Waterschap Hunze en Aa's

Nieuwe ligboxenstal voor melkveehouderij A.Piel de Streek 4 te
Hooghalen, Gemeente Midden Drenthe

Aandachtspunten/advies vanuit het waterschap

Gemiddeld hoogste grondwaterstand

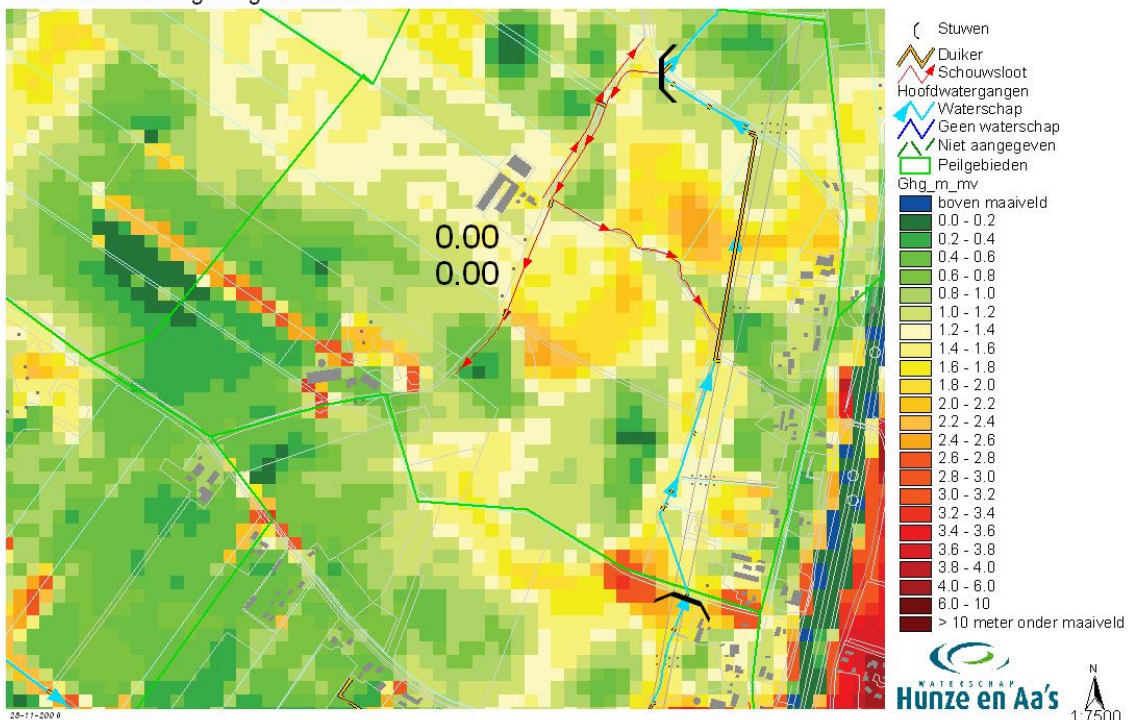
Het plangebied is hooggelegen met een zandbodem. Het plangebied heeft een maaiveldhoogte van circa 16,00 m + Nap. De oppervlaktewaterpeilen in het betreffende peilgebied zijn 0,00 m + Nap. Binnen een diepte van 1,20 m – maaiveld ligt een slecht doorlatende laag. Hierdoor kan de Gemiddeld Hoogste Grondwaterstand oplopen tot 0,10 m – maaiveld.

De mogelijkheden om regenwater te infiltreren zijn hierdoor ongunstig. Regenwater dient te worden afgevoerd naar het oppervlaktewater.
